Fra: Anne Carlsen <anne.carlsen@forumarkitekter.no>
Sendt: 24. oktober 2014 10:41
Til: Tor Hegle
Emne: SV: SV: Rammesøknad Alver brygge
Vedlegg: Kart_for_naboliste.pdf; 1952_3002_Hus B 1 etg.pdf; 1952_3005_Hus B 2 etg.pdf; 1952_3007_Hus B 3 etg.pdf; 1952_3010_Hus B 4 etg.pdf; 1952_3018_Hus B Fasade mot nord og øst.pdf; 1952_3030_Hus B Snitt gjennom fellesareal.pdf; 1952_Utomhusplan_8100C-A1.pdf; 1952_3023_Hus B 5 etg.pdf; avtale 4 m grense Kvamme.pdf

Emne: Rammesøknad Alver brygge

Her er kart fra Infoland som viser at

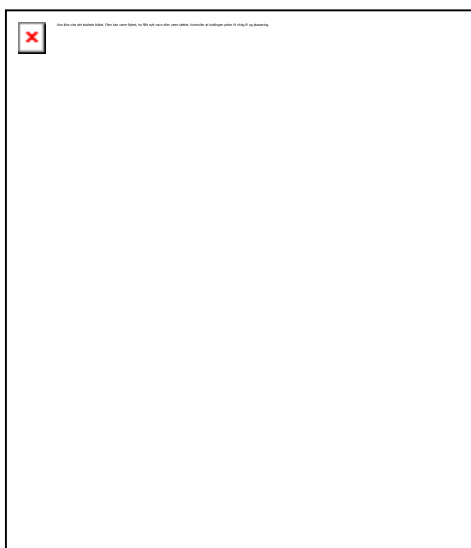
Avstandskrav for Blokk B mot tomtegrenser i vest.

Jeg har fått tilsendt fra Ard (som var ansvarlig for planen) nye kart som viser at tomtegrensen mellom Gnr.137/bnr.4 og Gnr.137/20,21,17,1,7,24,14 (naustetomten) ikke går der vi først fikk opplyst at den lå. Tomtegrensen til naboeiendommene ligger på andre siden av bekkefare. Vi har skissert inn avstander basert på denne oppdaterte informasjonen på situasjonsplanen. Jan Espen Vik fra Ard as (den ansvarlige for gjennomføringen av planen hos Ard, Geir Håland er dessverre fortsatt sykemeldt etter slag) har vært i kontakt med saksbehandleren, Christian Reinshol, på planavdelingen hos dere, etter at jeg kontaktet dem for å få oppklart dette med manglende byggelinjer/høyder, etc i planen/bestemmelsene . Christian bekreftet også at tomtegrensen som vist på vår plan ikke var riktig. Gesimshøyde på blokk A er 10,4 m fra bakken, det betyr at avstanden skal være 5,2 m fra nabo sin tomtegrense dersom en ikke får unntak fra PBL §29.4, slik vi hadde tolket det (Ard sa hadde også dette som intensjon i planen, emn som du påpeker har det falt noe bort i prosessen). Vi har målt opp

avstanden til den nye tomtegrensen på den andre siden og planen viser at avstanden er større enn 5,2 m til hjørnene.

I planprosessen ble Bygg A trukket lengre tilbake fra kaikanten enn det eksisterende bygget. Dette var naboene veldig fornøyd med. Høyder og plassering er nøye dokumentert i planprosessen selv om en nå ser at det er noen svakheter i planen så er illustrasjonsmaterieell som fulgte planen og rammesøknadstegningene helt i tråd med hverandre. Vi håper også det faktum at ingen naboer kom med merknader til rammesøknaden da vi nabovarslet skulle tilsi at alle parter involvert er informert og er enig i det forslaget som er fremmet. Vi legger ved oppdatert situasjonsplan med ny tomtegrensen og kart fra Infoland som viser tomtegrensene slik de fremstår nå.

tomtegrensen ikke følger kaien slik vi har trodd tidligere.
